Atualização do Regime PCIP no âmbito do cumprimento da obrigação T00018 e T000444 do TUA**(Aplicação da MTD 28 – BREF FMP)**

Nome: **Galvaza – Construções Metálicas e Galvanização, S.A.**TUA em vigor: **TUA20220804001715**

Localização: Zona Industrial de Albergaria-a-Velha Lote 4, Arruamento E, 3850-184 Albergaria-a-Velha

Na sequência do pedido de elementos adicionais remetido pela APA em 21/03/2026, apresentam-se seguidamente os esclarecimentos e retificações solicitados.

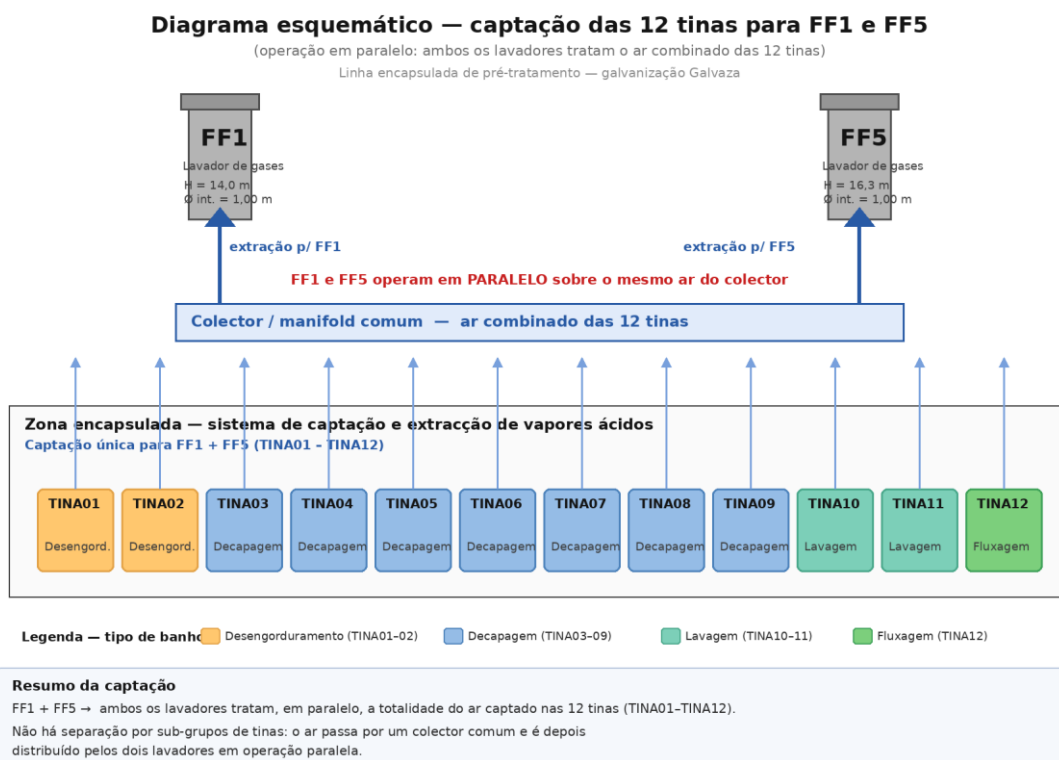
- 18. No processo de galvanização, existem 7 tinas de decapagem, existindo duas Fontes Fixas que procedem à captação de emissões (FF1 e FF5). Assim, solicita-se apresentação de um diagrama esquemático com a representação das tinas e dos locais de captação das emissões, com indicação do seu encaminhamento para cada uma das FF, de forma a relacionar a extração de cada uma das tinas com a respetiva chaminé. Sugere-se a numeração das tinas ou indicação de um código de identificação.**

Remete-se o esquema (a baixo), elaborado para resposta ao presente pedido de esclarecimento. Importa esclarecer que o conjunto das doze tinas do pré-tratamento (TINA01 a TINA12) encontra-se instalado numa zona encapsulada, equipada com um sistema único de captação e extração de vapores. O ar captado é conduzido para um coletor comum, sendo posteriormente tratado por dois lavadores de gases associados às fontes fixas **FF1** e **FF5**, que operam em paralelo sobre o caudal global extraído.

Assim, não existe uma afetação individual ou exclusiva de determinadas tinas a cada uma das fontes fixas. As emissões provenientes de todas as tinas são captadas pelo sistema comum de extração e encaminhadas para tratamento conjunto através dos dois lavadores de gases, garantindo a adequada capacidade de tratamento e redundância operacional.

Para facilitar a interpretação do sistema, o esquema apresentado identifica individualmente as tinas e respetivas funções:

- TINA01 e TINA02 – Desengorduramento;
- TINA03 a TINA09 – Decapagem;
- TINA10 e TINA11 – Lavagem;
- TINA12 – Fluxagem.

O esquema permite visualizar a disposição das tinas, os pontos de captação existentes e o respetivo encaminhamento para o coletor comum e para os sistemas de tratamento associados às fontes fixas FF1 e FF5.
